## **Høringsuttalelse 201705405-527:**

### **Konsesjonspliktige endringer ved Gismarvik transformatorstasjon**

### Endring av trasé for jordkabel over en strekning på ca. 215 m

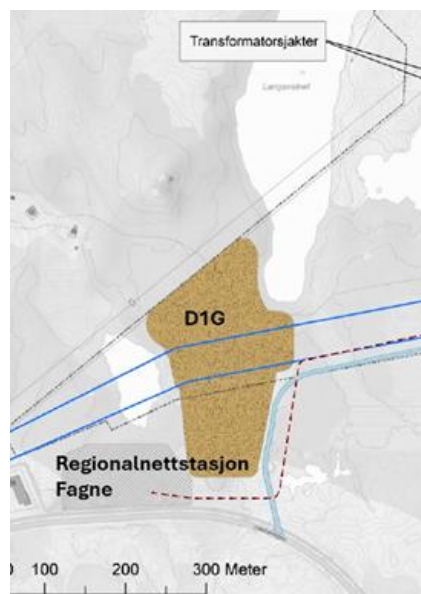
Ved fremføring av vei frem til TSO ble det avsatt betydelig areal til kabelfremføring langs kommunal vei. Forslag om endret kabeltrase medfører noen usikkerhetsmomenter som Haugaland Næringspark vil påpeke.

- Endringen medfører at Statnett legger sin kabel i parallell med Fagnes kabelgrøft. Fagne har signalisert at de vil endre detaljplan ref. konsesjon 202114613. Statnett og Fagne bør koordinere sine arbeider.
- Haugaland Næringspark er grunneier i deler av foreslått ny trase. Vi ser frem til dialog om denne arealbruken.
- Ved realisering av ny foreslått trase vil det medføre masseutskifting av forurenset masser. Vi minner om at Statnett blir ansvarlig for at aksjonene i områdets miljøtekniske tiltaksplan følges.
